**Audyt w zakresie dostępności architektonicznej oraz
komunikacyjno-informacyjnej budynku
Gminny Ośrodek Sportu i Rekreacji
w Mokrzychach**

Budynek należący do Urzędu Gminy w Brzesku, mieszczący się przy ulicy Kościelnej 1, 32-800 Mokrzenska.

Wizja lokalna budynku została przeprowadzona w dniu 16 kwietnia 2025 roku.

PROBLEM 1.

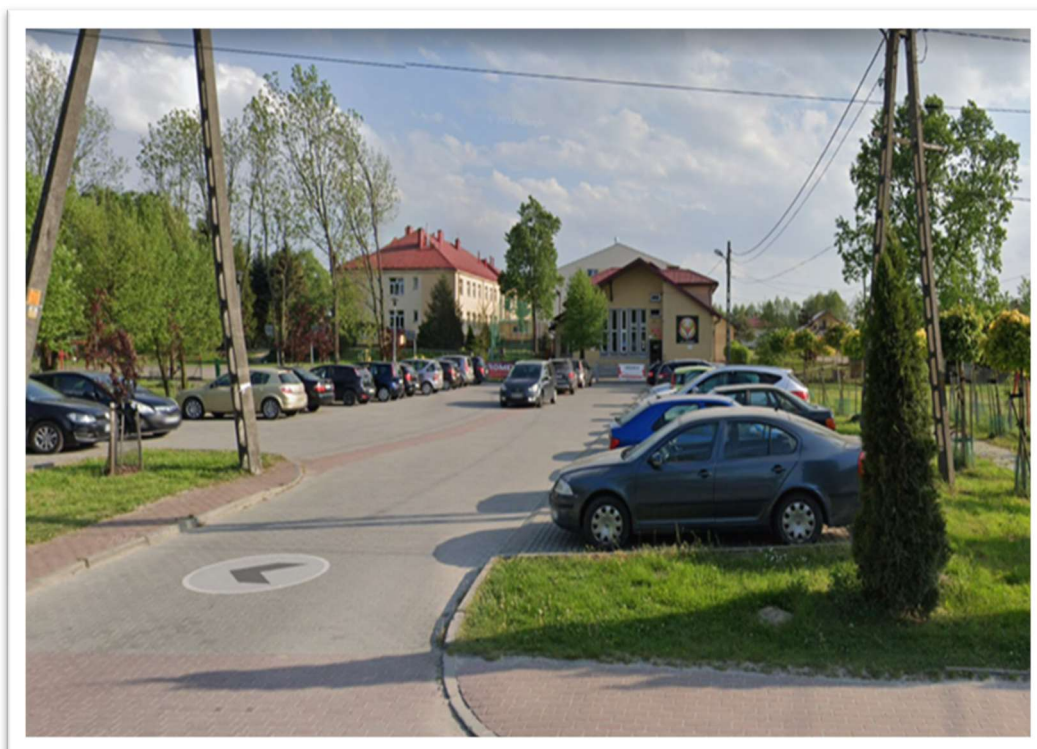
Opis: Brak wyznaczonych miejsc postojowych przeznaczonych dla Ozn

Zalecenia: Należy wytyczyć miejsca postojowe o następujących parametrach:

Wielkość :360x500 cm (sugerowane 600 cm)

Oznakowanie: znak pionowy z piktogramem pokazującym osobę na wózku inwalidzkim (D-18 z tabliczką T-29 oraz znakiem poziomym P-18 z symbolem P-24, nawierzchnia pokryta niebieską farbą o cechach antypoślizgowych)

PROBLEM 5.

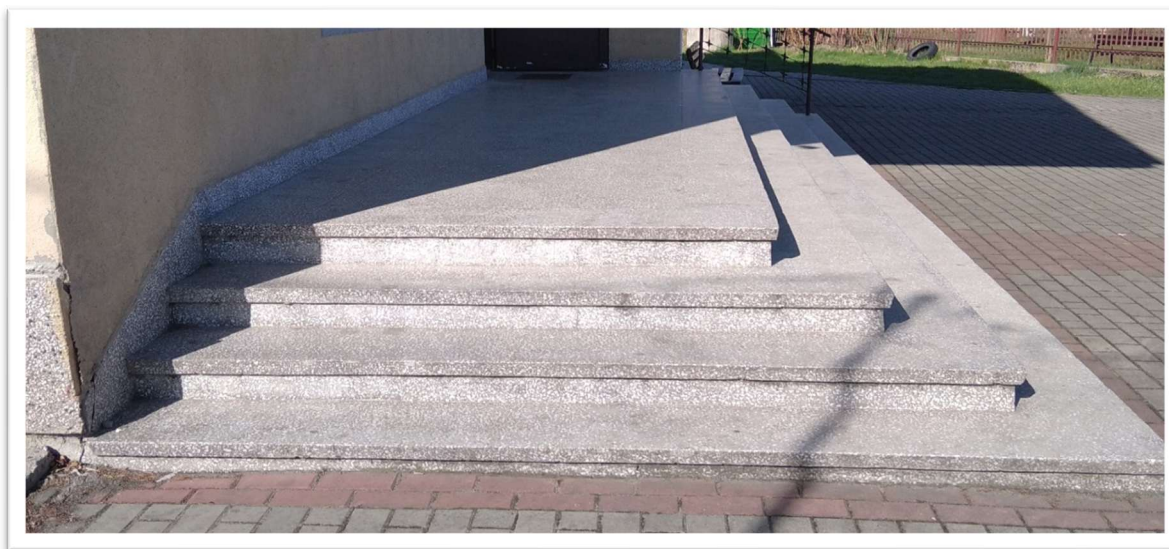
Opis: Brak oznakowanie kontrastowego krawędzi stopni schodów przed wejściem do budynku.

Zalecenia: Krawędzie pierwszego oraz ostatniego stopnia każdego biegu schodów powinny być oznaczone pasami w kolorze kontrastowym do podłoża. Jeśli schodów jest 3 lub mniej, należy oznaczyć wszystkie stopnie.

Do wykonania 22 m.b. oznakowania, zaleca się zastosowanie farby antypoślizgowej lub taśmy żywicznej z gradacją średnie ziarno.

PROBLEM 6.

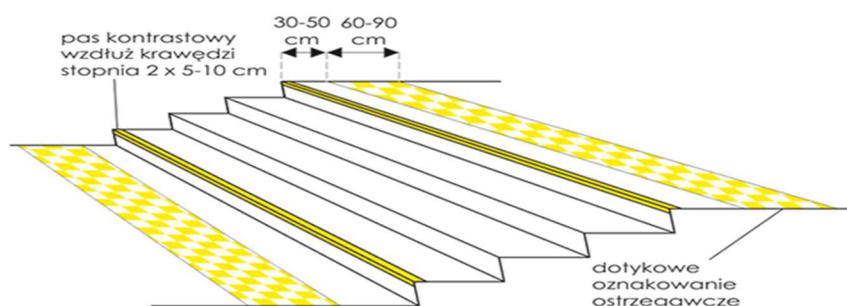
Opis: Przed schodami brak fakturowych oznaczeń nawierzchni.

Zalecenia: Zalecamy zamontowanie faktury ostrzegawczej FON przed krawędzią pierwszego górnego stopnia oraz pierwszego dolnego stopnia w odległości 30-50 cm od krawędzi stopni, na całej szerokości schodów i długości od 0,6 do 0,9 m.

Do wykonania 26 m.b., ze względu na szerokość spocznika zaleca się odstępstwo od standardu i wykonanie pasa o długości 0,4 m. Pas należy wykonać z gotowych płyt FON przyklejanych za pomocą kleju. Wielkość płytek 40x40 cm lub większe, antypoślizgowość na poziomie minimum R=10, klasa reakcji na ogień Bs1, forma uwypuklenia- kopułki ścięte.

PROBLEM 13.

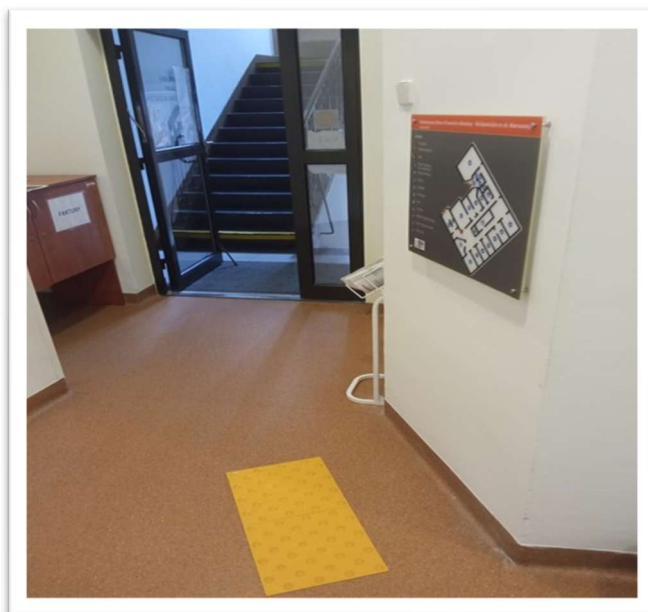
Opis: W strefie wejścia do budynku od brak planów tyflograficznych.

Zalecenia : Zaleca się umieszczenie w strefie wejścia do budynku oraz na wszystkich poziomach użytkowych, planów tyflograficznych oraz systemu naprowadzania do tego planu w postaci systemu informacji radiowej. Plan powinien pokazywać wszystkie pomieszczenia na danej kondygnacji z wyłączeniem pomieszczeń technicznych. Plan w zależności od dostępnego miejsca może być umieszczony na stojakach lub mocowany do ściany.

Do wykonania dwa plany tyflograficzne z systemem odnajdowania go przestrzeni budynku.

PROBLEM 22.

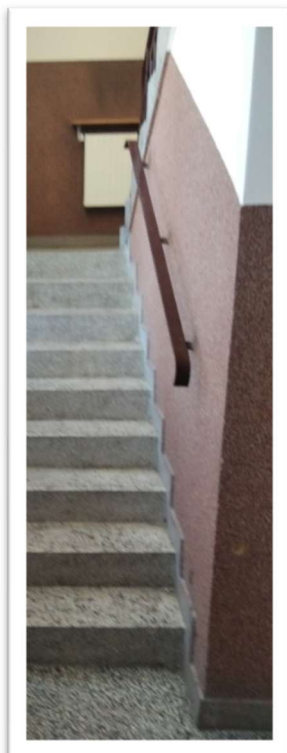
Opis: Zainstalowana poręcz jest niestabilna oraz jest płaska.

Zalecenie: Zaleca się wymianę poręczy i balustrad przyschodowych na całej klatce schodowej w czasie instalacji podnośnika przyschodowego.

Do wykonania 15 m.b. poręczy.
